בית ספר אורות

סיכום מבדק שנתי		מבדקי בטיחות מנהל חינוך
מומנתקן - שי ביאזי		ד' 20/3/2024 16:15
פרטי המוסד		
סמל המוסד	614966	
סוג המוסד	בית ספר	
שם המוסד	בית ספר אורות	
כתובת המוסד	שבת בינמין 19	
טלפון המוסד	088663500	
פרטי המנהל/ת	תמר כהן	
תאריך המבדק	ד' 20/3/2024	
האם נמצאו ליקויים עם קדימות 0	לא	
המבנה מאושר לשימוש	כן	
פרטי הבודק	מומנתקן - שי ביאזי	
חתימת עורך המבדק

חצר

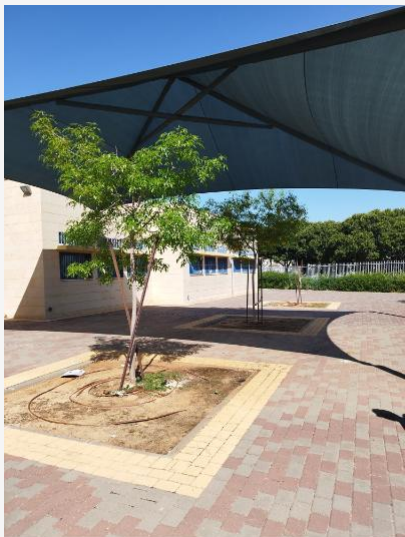
קיימת נקודה
בגדר בה יש
אפשרות טיפוס על
הגדר

בכל חלקי הגדר
לרבות החלק
העליון, לא יהיו
אלמנטים חדים
המהווים סכנת
פציעה לילדים
המסתובבים
בסביבתה או
מטפסים עליה.
